<b>ASSUNTO:</b> Alteração ao Plano de Trânsito da Nazaré - Zona do Sítio, Nazaré	<b>INFORMAÇÃO N.º:</b> 202/DOMA-GMT/2024
	<b>NIPG:</b> 7948/24
	<b>DATA:</b> 2024/06/06

Alteração ao plano de trânsito da Nazaré.

Trata-se do pedido de reforço e alteração de sinalização – plano de trânsito do Sitio, Nazaré,

Local  
ização da intervenção

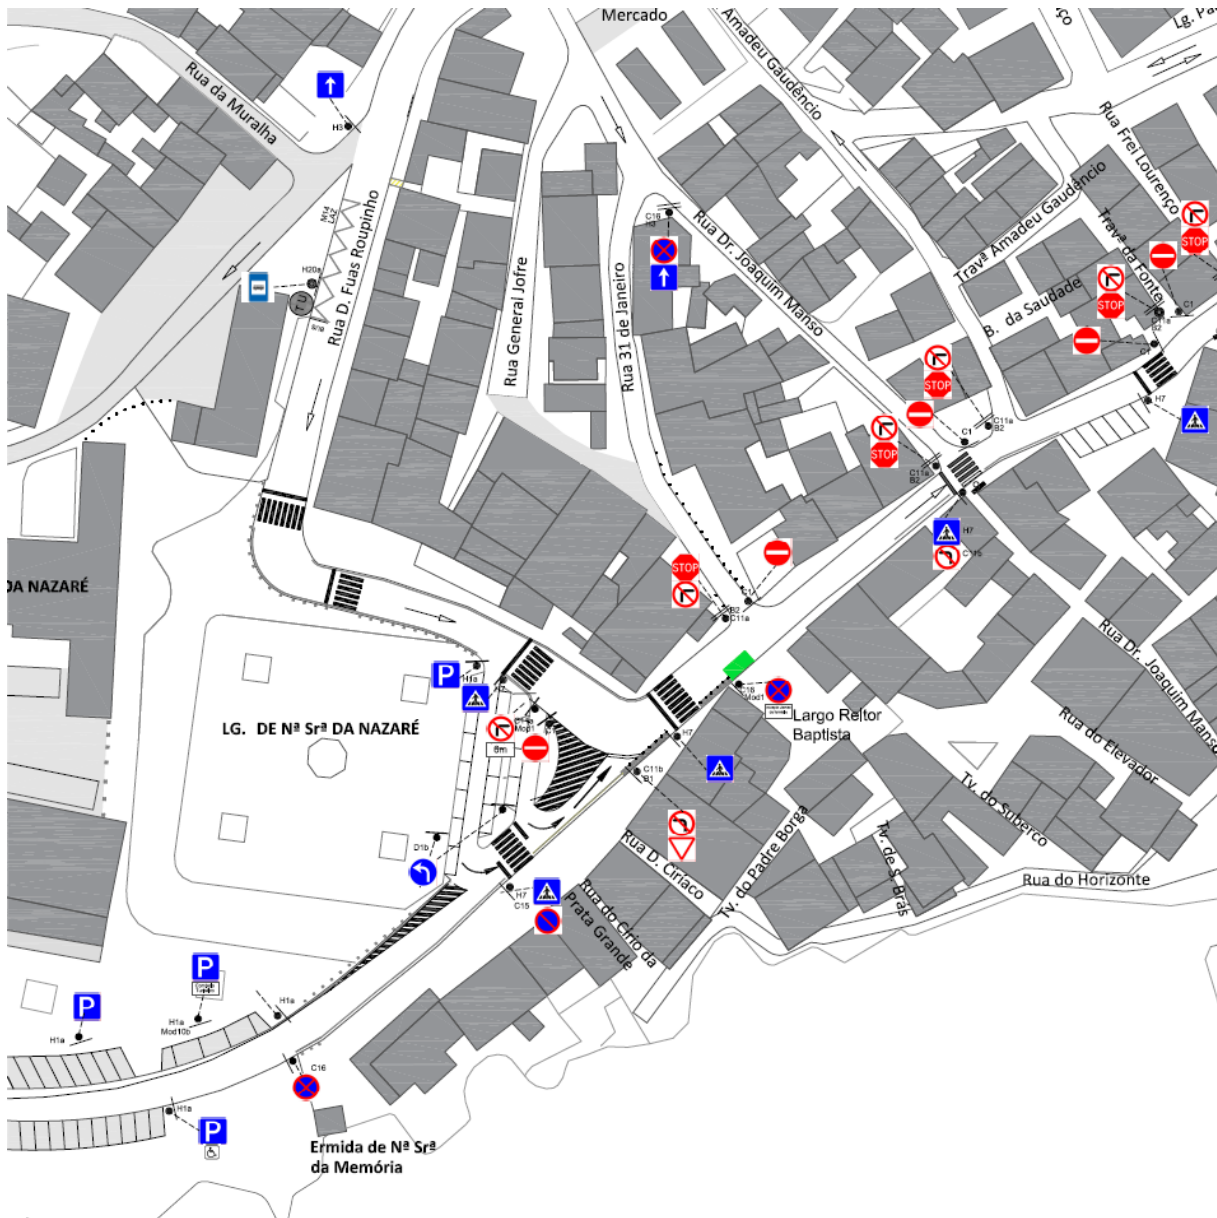
- Trânsito caótico com congestionamentos, existindo uma necessidade de reforçar a sinalização e alteração de alguma sinalização existente.
- Necessidade de reforçar a pintura de vias, no sentido de melhorar a informação ao condutor.

Extrato da planta com a proposta de alteração ao plano de trânsito, sem escala

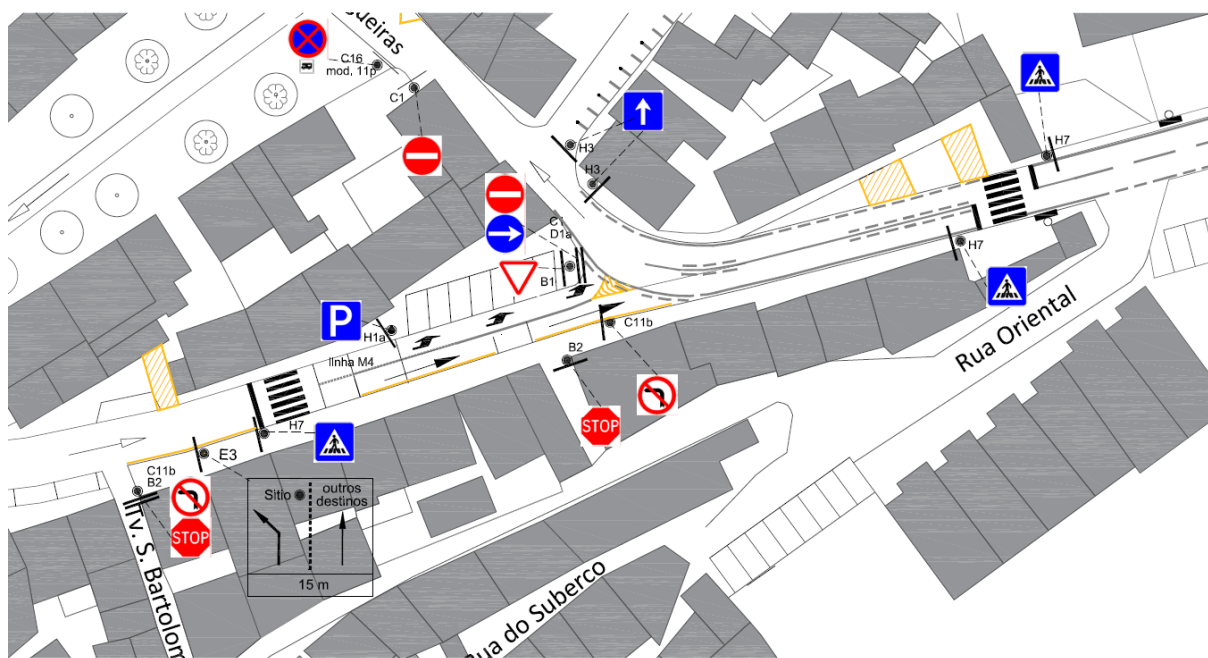
- Colocação de pilaretes na zona de estacionamento de utentes da farmácia, no sentido de recolocar o estacionamento reservado um pouco mais à frente do existente, para os transportes coletivos de passageiros efetuarem a manobra com maior fluidez.

- Alteração ao plano de trânsito conforme imagens. Com a implementação de:
  - ✓ Pinturas de pavimentação
  - ✓ Sinal modelo B1 (Cedência de passagem) – 2 unidades

- ✓ Sinal modelo B2 (Stop – Paragem obrigatória) – 7 unidades
  - ✓ Sinal modelo C1 (Sentido Proibido) – 7 unidades
  - ✓ Sinal modelo C11a (Proibido virar à direita) – 6 unidades

- ✓ Sinal modelo C11b (Proibido virar à esquerda) – 4 unidades
  - ✓ Sinal modelo C15 (Estacionamento Proibido) – 1 unidade
  - ✓ Sinal modelo C16 (Paragem e Estacionamento Proibido) – 4 unidades

- ✓ Sinal modelo D1a (Sentido Obrigatório à direita) – 1 unidade
  - ✓ Sinal modelo D1d (Sentido Obrigatório à direita) – 2 unidades
  - ✓ Sinal modelo H1a (Parque) – 5 unidades

- ✓ Sinal modelo H3 (Trânsito sentido único) – 3 unidades
  - ✓ Sinal modelo H7 (Passagem para peões) – 7 unidades
  - ✓ Sinal modelo H20a (Paragem de veículos de transporte coletivo de passageiros) – 1 unidade

- ✓ Placa adicional, modelo Mod1 (com as inscrições, 6m e comboio turístico) – 2 painéis

- ✓ Placa adicional, modelo Mod11d (Mobilidade Reduzida) – 1 sinal
